女川原子力発電所第2号機 工事計画審査資料	
資料番号	02-他-F-19-0009_改3
提出年月日	2021年4月20日

地下水位低下設備に係る設置変更許可申請書の記載内容との比較表

東北電力株式会社

図 6-3 ドレーン・揚水井戸の平面配置

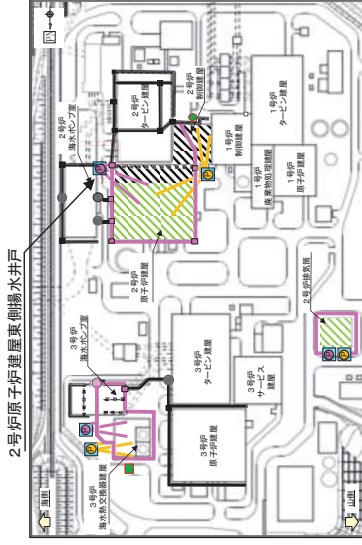
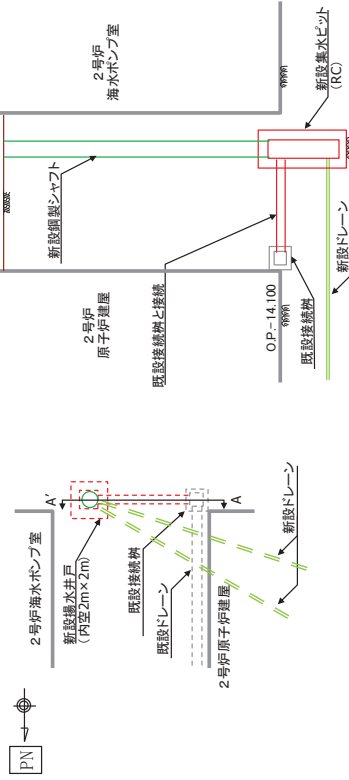
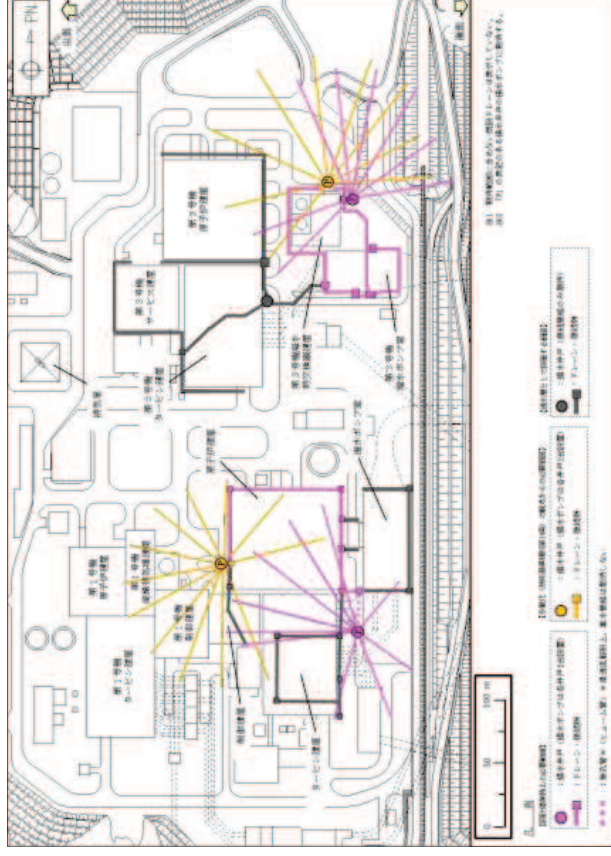
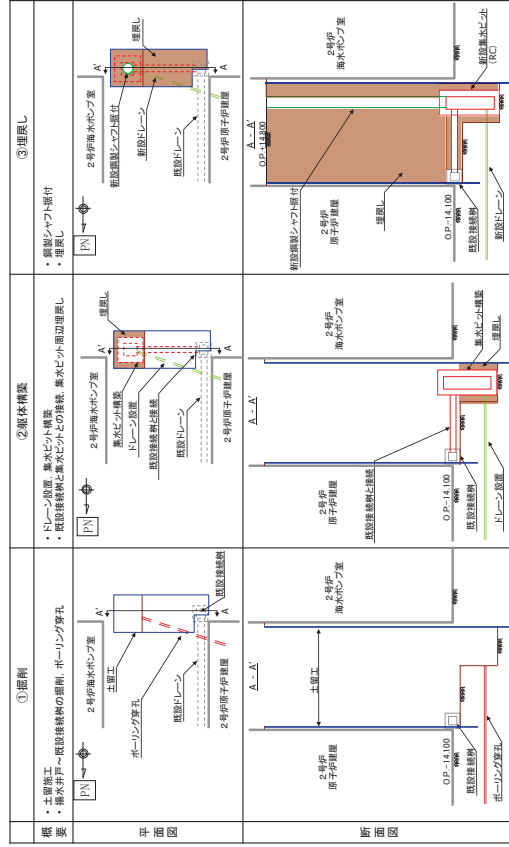
補足-600-1 地盤の支持性能  
 について  
 ・ 詳細設計を踏まえ具体化した  
 事項  
 (揚水井戸の構造並びに施工  
 方法について詳細検討を行  
 い決定した。)
